P.V. N° GRO-BTD-13-04-23-12814-VE

RAPPORT DE CONTRÔLE D'UNE INSTALLATION ELECTRIQUE DOMESTIQUE A BT/TBT
 (A.R. DU 08/09/2019 - LIVRE 1 - 4.2.3.2 - 4.2.4.3 - 5.3.5.2 - 5.4.2.1 - 5.4.3.6 - 5.4.4 - 7.1 - 7.2.5.1)

Objet	Habitation	Maison
	Adresse	rue Docteur Rasquinet 30A, 4020 Jupille
	Propriétaire	SUCCESSION TILMAN
	Demandeur	CNAL (maison des notaires de Liège) (notaire)
	Téléphone	0495566201
	A.R. du 08/09/2019 - Livre 1:	8.4.2 - Vente d'un bien à installation entamée avant oct. '81
	Dérogations appliquées :	8.2.1 - Date d'installation avant oct '81

Photos annexes

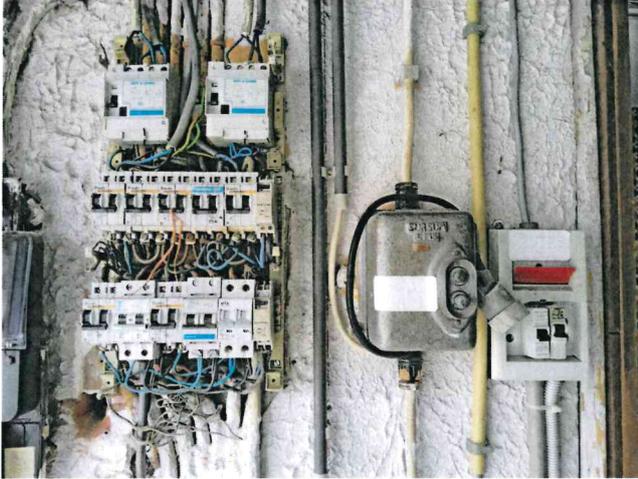
- A.6. Absence de repérage sur le(s) tableau(x) (A.R. du 8/09/2019 - Livre 1 - 3.1.3.1 - 3.1.3.3 a)
- B.2. Remplacer le tableau, degré de protection contre le contact direct insuffisant (A.R. du 8/09/2019 - Livre 1 - 4.2.2.3.a.1+2 - 5.3.5.1.a). Caractéristiques minimales : classe I et IP XX-B (d'origine ou dispositions supplémentaires garantissant une sécurité équivalente).

- B.4. Porte et/ou écran de protection manquant(s) sur un tableau (A.R. du 8/09/2019 - Livre 1 - 4.2.2.1.b2 - 5.3.5.1.a)
- B.6. Isolement général phase/terre sous 500 VDC inférieur à 0,5 MΩ (A.R. du 8/09/2019 - Livre 1 - 6.4.5.1)

- B.11. Elements de calibrage manquants pour des fusibles ou des disjoncteurs à broches (A.R. du 8/09/2019 - Livre 1 - 5.3.5.5.a)
- B.28. Un serrage de plus de 2 fils sur les bornes d'une protection n'est pas réalisé de manière sûre et permanente (A.R. du 8/09/2019 - Livre 1 - 5.2.6.1)

- C.2. Absence de prise de terre (A.R. du 8/09/2019 - Livre 1 - 2.5 - 4.2.3.2 - 5.4.2.1)
- C.7. Résistance de dispersion de prise de terre non mesurable (A.R. du 8/09/2019 - Livre 1 - 6.4.5.2)
